**Verslag huishoudelijke elektrische installatie op laagspanning en zeer lage spanning****Algemeen:**

Referentie: <b>011-20260622-02</b>	Datum controle: <b>22/06/2026</b>
Keurder: <b>011</b>

Eigenaar: <b>Onbekend</b>	EAN-code: <b>Onbekend</b>
Adres installatie: <b>Hoevelei 115, 2630 - Aartselaar</b>	Nummer teller(s): <b>1SAG3200029656</b>
Distributienetbeheerder installatie: <b>Fluvius</b>	
Datum uitvoering installatie:	<input checked="" type="checkbox"/> Vóór 01/10/1981 <input type="checkbox"/> Tussen 01/10/1981 en 01/06/2020 <input type="checkbox"/> Vanaf 01/06/2020
Type:	<input checked="" type="checkbox"/> Wooneenheid <input type="checkbox"/> Niet-huishoudelijk <input type="checkbox"/> PV <input type="checkbox"/> Batterij <input type="checkbox"/> Laadpaal

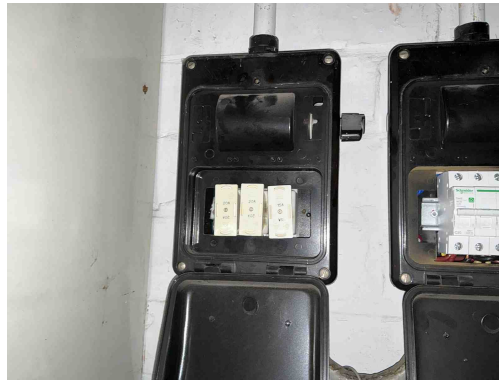
**B17** - De voedingsspanning is niet op elk bord vermeld (Boek 1: 3.1.3.3).

*Opmerking: Oa alle borden*

**B06** - Het elektrisch verdeelbord heeft niet de minimale beschermingsgraad IPXX-B in een gewone ruimte (Boek 1: 4.2.2.3).

*Opmerking: Oa alle borden*

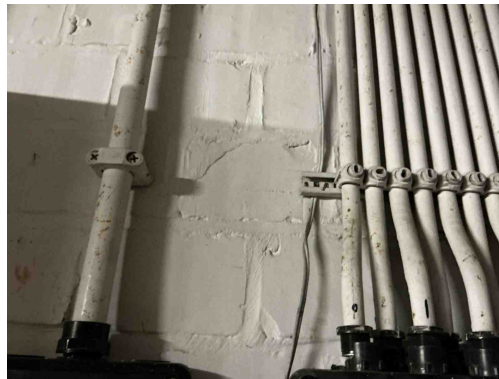
**B06** - Het elektrisch verdeelbord heeft niet de minimale beschermingsgraad IPXX-B in een gewone ruimte (Boek 1: 4.2.2.3).  
*Opmerking: Oa alle borden*

**B30** - De houder van de beveiliging in een huishoudelijke ruimte is niet voorzien van aangepaste kalibreerelementen (Boek1: 5.3.5.5).  
*Opmerking: Oa bord 1 en 3*

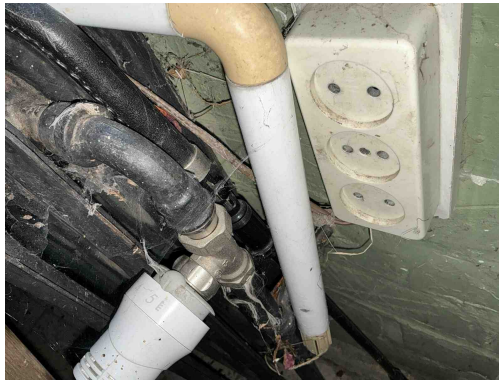
**D08** - De nodige markeringen op de beveiligingstoestellen ontbreken of zijn onleesbaar (Boek 1: 5.3.5.5).  
*Opmerking: Oa bord 3*

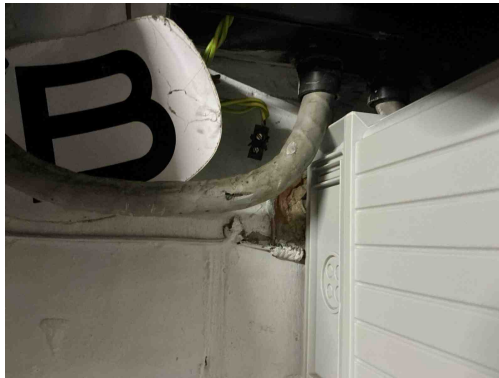
**C27** - Het gebruik van geleiders van het type VTLmB (côte-à-côte) is niet toegestaan (Boek 1: 1.4.2.1).

*Opmerking: Oa garage, berging*

**A20** - Er bevindt zich een contactdoos zonder beschermingsgeleider in de elektrische installatie. Deze is niet geplaatst achter een differentieelstroombeschermingsinrichting met grote (max. 30mA) of zeer grote (max. 10mA) gevoeligheid.

*Opmerking: Oa garage, berging , hal, algemeen, ....*

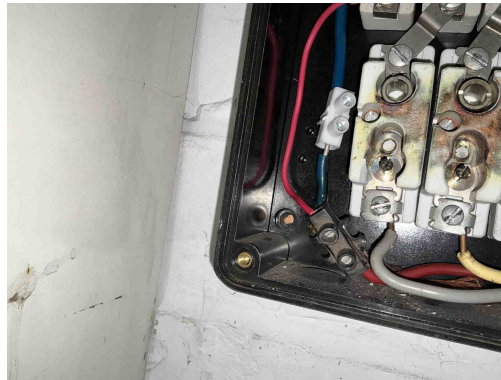
**C35** - Er zijn doorverbindingen gemaakt met lusterklemmen; er kon niet aangetoond worden dat deze klemmen geschikt zijn voor de aanwezige spanning, stroom en draadsectie en dat ze "CE" zijn (Boek 1: 1.4.2.1.).

*Opmerking: Oa garage*

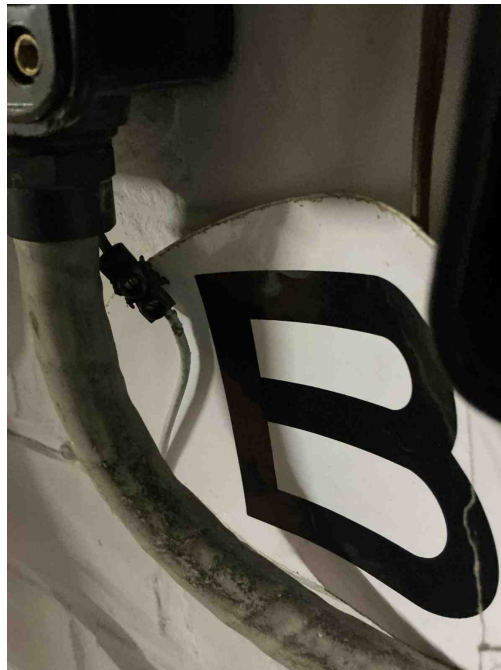
**C35** - Er zijn doorverbindingen gemaakt met lusterklemmen; er kon niet aangetoond worden dat deze klemmen geschikt zijn voor de aanwezige spanning, stroom en draadsectie en dat ze "CE" zijn (Boek 1: 1.4.2.1.).

*Opmerking: Oa garage*

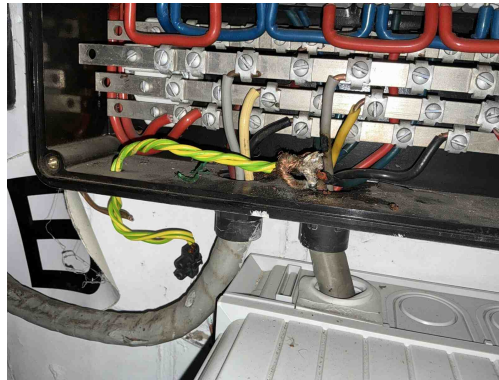
**C35** - Er zijn doorverbindingen gemaakt met lusterklemmen; er kon niet aangetoond worden dat deze klemmen geschikt zijn voor de aanwezige spanning, stroom en draadsectie en dat ze "CE" zijn (Boek 1: 1.4.2.1.).

*Opmerking: Oa garage*

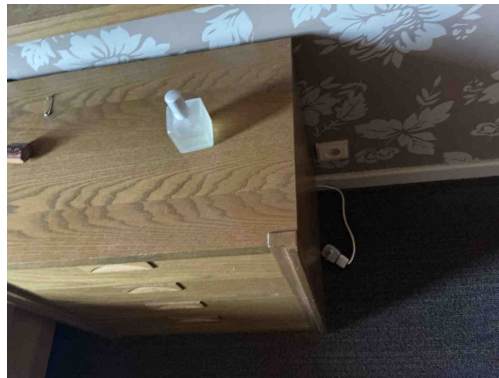
**T21** - Het elektrisch materieel is niet geplaatst volgens de voorschriften van de fabrikant/ regels van goed vakmanschap . (Boek 1: 1.4.1.3)

*Opmerking: Oa bord 1 aarding*

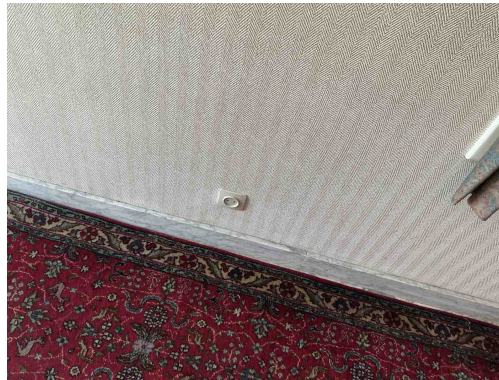
**A20** - Er bevindt zich een contactdoos zonder beschermingsgeleider in de elektrische installatie. Deze is niet geplaatst achter een differentieelstroombeschermingsinrichting met grote (max. 30mA) of zeer grote (max. 10mA) gevoeligheid.

*Opmerking: Oa garage, berging , hal, algemeen, ....*

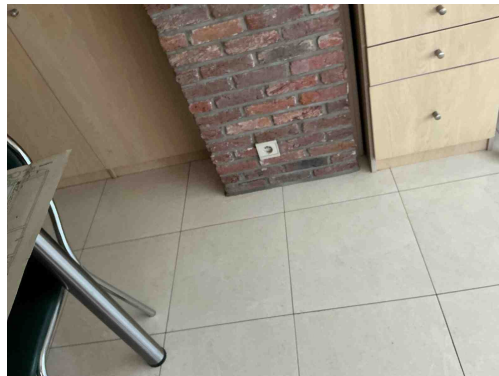
**A20** - Er bevindt zich een contactdoos zonder beschermingsgeleider in de elektrische installatie. Deze is niet geplaatst achter een differentieelstroombeschermingsinrichting met grote (max. 30mA) of zeer grote (max. 10mA) gevoeligheid.

*Opmerking: Oa garage, berging, hal, algemeen, ....*

**T11** - De contactdozen waarvan de toegekende stroomsterkte maximaal 16A en de toegekende spanning maximaal 250V bedraagt en niet bedoeld zijn voor de voeding van een of meerdere verbruikstoestellen voor een specifiek doel en niet geplaatst zijn in of op schakel- en verdeelborden, beschikken niet of IPXX-D (incl. gemeenschappelijke delen residentieel geheel) (Boek 1: 4.2.2.3/5.3.5.2).

*Opmerking: Oa berging, hal, woonkamer, algemeen, ...*

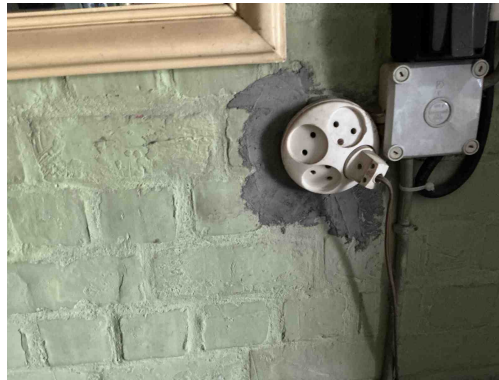
**A20** - Er bevindt zich een contactdoos zonder beschermingsgeleider in de elektrische installatie. Deze is niet geplaatst achter een differentieelstroombeschermingsinrichting met grote (max. 30mA) of zeer grote (max. 10mA) gevoeligheid.

*Opmerking: Oa garage, berging, hal, algemeen, ....*

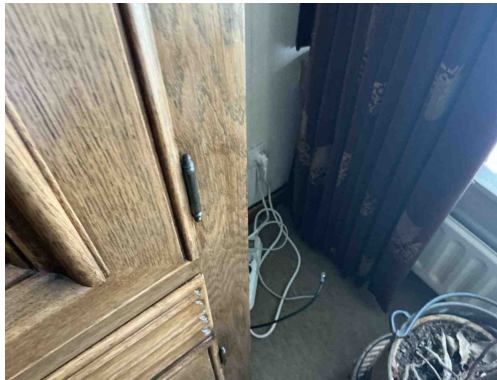
**A20** - Er bevindt zich een contactdoos zonder beschermingsgeleider in de elektrische installatie. Deze is niet geplaatst achter een differentieelstroombeschermingsinrichting met grote (max. 30mA) of zeer grote (max. 10mA) gevoeligheid.

*Opmerking: Oa garage, berging , hal, algemeen, ....*

**T11** - De contactdozen waarvan de toegekende stroomsterkte maximaal 16A en de toegekende spanning maximaal 250V bedraagt en niet bedoeld zijn voor de voeding van een of meerdere verbruikstoestellen voor een specifiek doel en niet geplaatst zijn in of op schakel- en verdeelborden, beschikken niet of IPXX-D (incl. gemeenschappelijke delen residentieel geheel) (Boek 1: 4.2.2.3/5.3.5.2).

*Opmerking: Oa berging , hal, woonkamer, algemeen, ...*

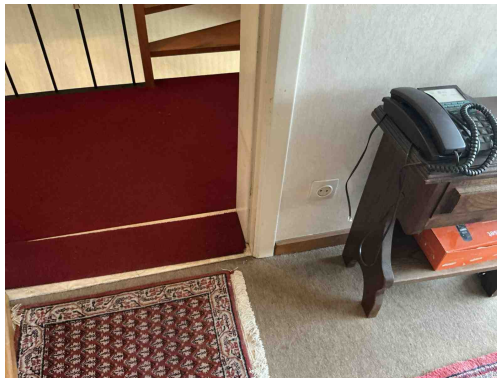
**A20** - Er bevindt zich een contactdoos zonder beschermingsgeleider in de elektrische installatie. Deze is niet geplaatst achter een differentieelstroombeschermingsinrichting met grote (max. 30mA) of zeer grote (max. 10mA) gevoeligheid.

*Opmerking: Oa garage, berging, hal, algemeen, ....*

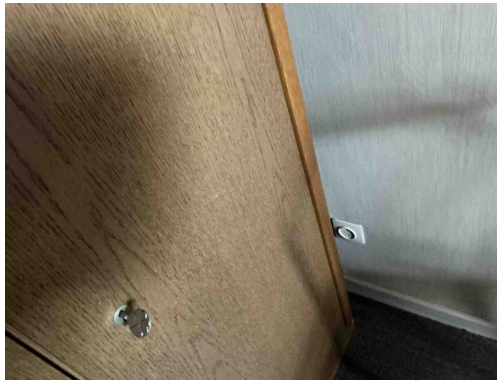
**A20** - Er bevindt zich een contactdoos zonder beschermingsgeleider in de elektrische installatie. Deze is niet geplaatst achter een differentieelstroombeschermingsinrichting met grote (max. 30mA) of zeer grote (max. 10mA) gevoeligheid.

*Opmerking: Oa garage, berging, hal, algemeen, ....*

**T11** - De contactdozen waarvan de toegekende stroomsterkte maximaal 16A en de toegekende spanning maximaal 250V bedraagt en niet bedoeld zijn voor de voeding van een of meerdere verbruikstoestellen voor een specifiek doel en niet geplaatst zijn in of op schakel- en verdeelborden, beschikken niet of IPXX-D (incl. gemeenschappelijke delen residentieel geheel) (Boek 1: 4.2.2.3/5.3.5.2).

*Opmerking: Oa berging, hal, woonkamer, algemeen, ...*

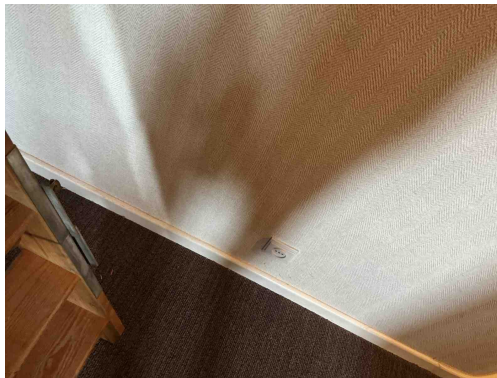
**A20** - Er bevindt zich een contactdoos zonder beschermingsgeleider in de elektrische installatie. Deze is niet geplaatst achter een differentieelstroombeschermingsinrichting met grote (max. 30mA) of zeer grote (max. 10mA) gevoeligheid.

*Opmerking: Oa garage, berging, hal, algemeen, ....*

**T11** - De contactdozen waarvan de toegekende stroomsterkte maximaal 16A en de toegekende spanning maximaal 250V bedraagt en niet bedoeld zijn voor de voeding van een of meerdere verbruikstoestellen voor een specifiek doel en niet geplaatst zijn in of op schakel- en verdeelborden, beschikken niet of IPXX-D (incl. gemeenschappelijke delen residentieel geheel) (Boek 1: 4.2.2.3/5.3.5.2).

*Opmerking: Oa berging, hal, woonkamer, algemeen, ...*

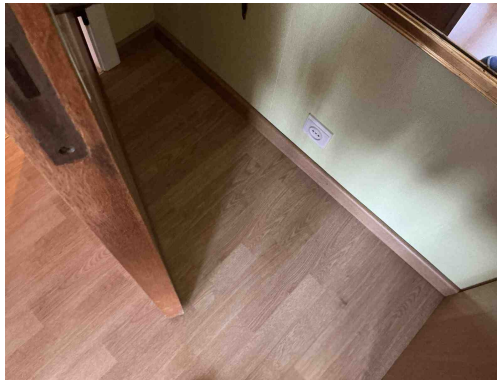
**A20** - Er bevindt zich een contactdoos zonder beschermingsgeleider in de elektrische installatie. Deze is niet geplaatst achter een differentieelstroombeschermingsinrichting met grote (max. 30mA) of zeer grote (max. 10mA) gevoeligheid.

*Opmerking: Oa garage, berging, hal, algemeen, ....*

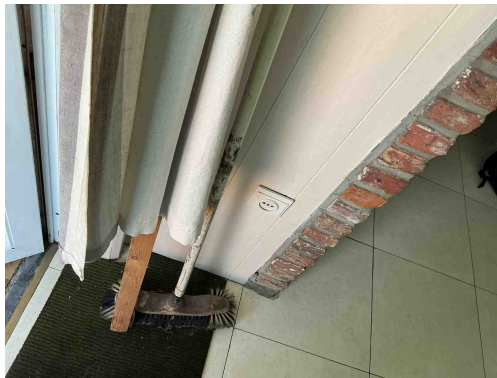
**A20** - Er bevindt zich een contactdoos zonder beschermingsgeleider in de elektrische installatie. Deze is niet geplaatst achter een differentieelstroombeschermingsinrichting met grote (max. 30mA) of zeer grote (max. 10mA) gevoeligheid.

*Opmerking: Oa garage, berging , hal, algemeen, ....*

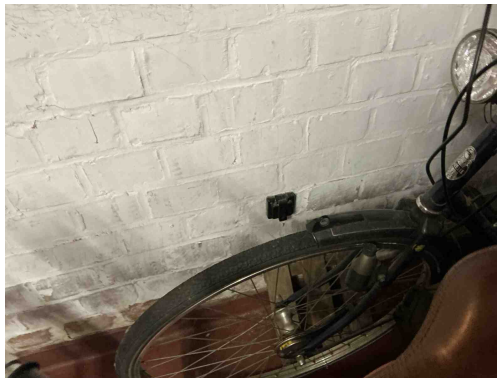
**A20** - Er bevindt zich een contactdoos zonder beschermingsgeleider in de elektrische installatie. Deze is niet geplaatst achter een differentieelstroombeschermingsinrichting met grote (max. 30mA) of zeer grote (max. 10mA) gevoeligheid.

*Opmerking: Oa garage, berging , hal, algemeen, ....*

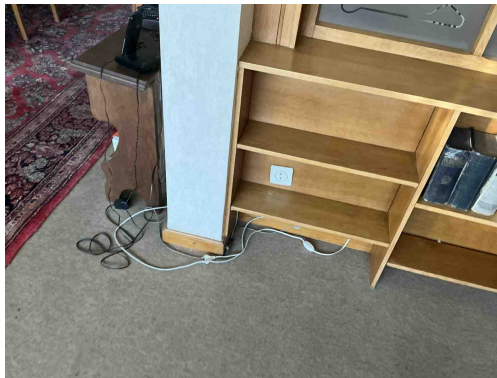
**A20** - Er bevindt zich een contactdoos zonder beschermingsgeleider in de elektrische installatie. Deze is niet geplaatst achter een differentieelstroombeschermingsinrichting met grote (max. 30mA) of zeer grote (max. 10mA) gevoeligheid.

*Opmerking: Oa garage, berging , hal, algemeen, ....*

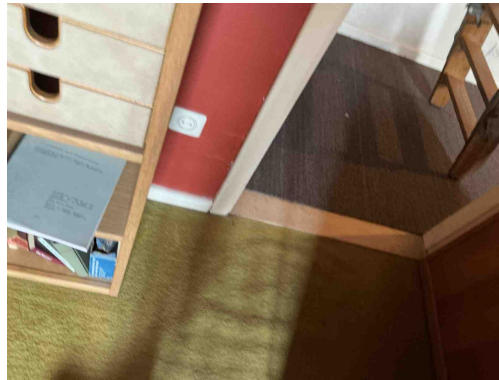
**A20** - Er bevindt zich een contactdoos zonder beschermingsgeleider in de elektrische installatie. Deze is niet geplaatst achter een differentieelstroombeschermingsinrichting met grote (max. 30mA) of zeer grote (max. 10mA) gevoeligheid.

*Opmerking: Oa garage, berging , hal, algemeen, ....*

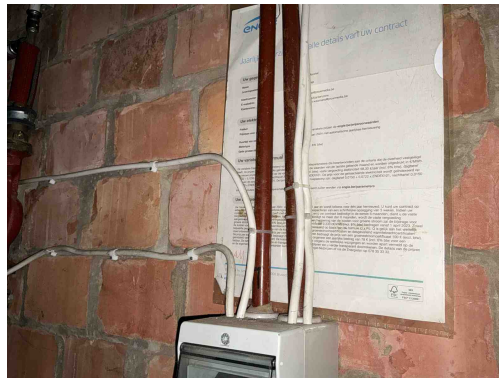
**A20** - Er bevindt zich een contactdoos zonder beschermingsgeleider in de elektrische installatie. Deze is niet geplaatst achter een differentieelstroombeschermingsinrichting met grote (max. 30mA) of zeer grote (max. 10mA) gevoeligheid.

*Opmerking: Oa garage, berging , hal, algemeen, ....*

**T11** - De contactdozen waarvan de toegekende stroomsterkte maximaal 16A en de toegekende spanning maximaal 250V bedraagt en niet bedoeld zijn voor de voeding van een of meerdere verbruikstoestellen voor een specifiek doel en niet geplaatst zijn in of op schakel- en verdeelborden, beschikken niet of IPXX-D (incl. gemeenschappelijke delen residentieel geheel) (Boek 1: 4.2.2.3/5.3.5.2).

*Opmerking: Oa berging , hal, woonkamer, algemeen, ...*

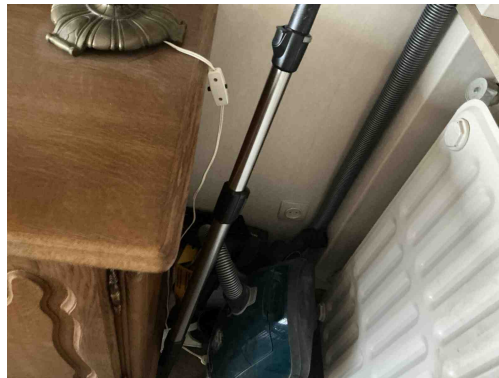
**C38** - Het gebruikte kabeltype (snoerkabel) voldoet niet aan de specificaties die van toepassing zijn op voedingsleidingen voor vaste installatie (Boek 1: 1.4.2.1, 5.2.6.2).

*Opmerking: Oa berging, stookplaats*

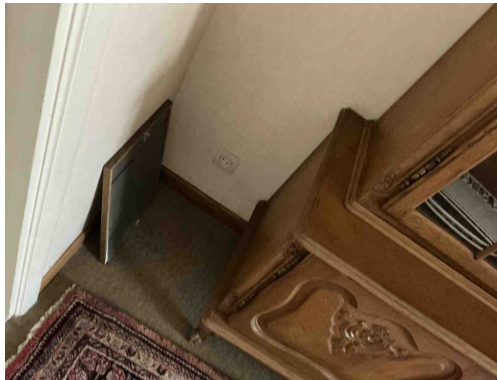
**T11** - De contactdozen waarvan de toegekende stroomsterkte maximaal 16A en de toegekende spanning maximaal 250V bedraagt en niet bedoeld zijn voor de voeding van een of meerdere verbruikstoestellen voor een specifiek doel en niet geplaatst zijn in of op schakel- en verdeelborden, beschikken niet of IPXX-D (incl. gemeenschappelijke delen residentieel geheel) (Boek 1: 4.2.2.3/5.3.5.2).

*Opmerking: Oa berging , hal, woonkamer, algemeen, ...*

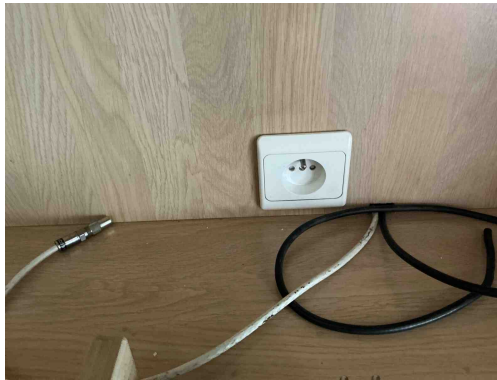
**T11** - De contactdozen waarvan de toegekende stroomsterkte maximaal 16A en de toegekende spanning maximaal 250V bedraagt en niet bedoeld zijn voor de voeding van een of meerdere verbruikstoestellen voor een specifiek doel en niet geplaatst zijn in of op schakel- en verdeelborden, beschikken niet of IPXX-D (incl. gemeenschappelijke delen residentieel geheel) (Boek 1: 4.2.2.3/5.3.5.2).

*Opmerking: Oa berging , hal, woonkamer, algemeen, ...*

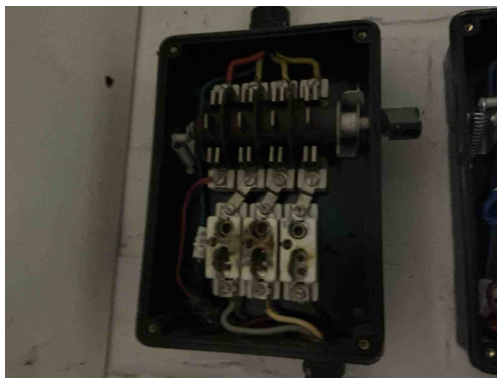
**A16** - Er is geen continuïteit van de beschermingsgeleider van de contactdoos (Boek 1: 5.4.3.4).  
*Opmerking: Oa keuken*
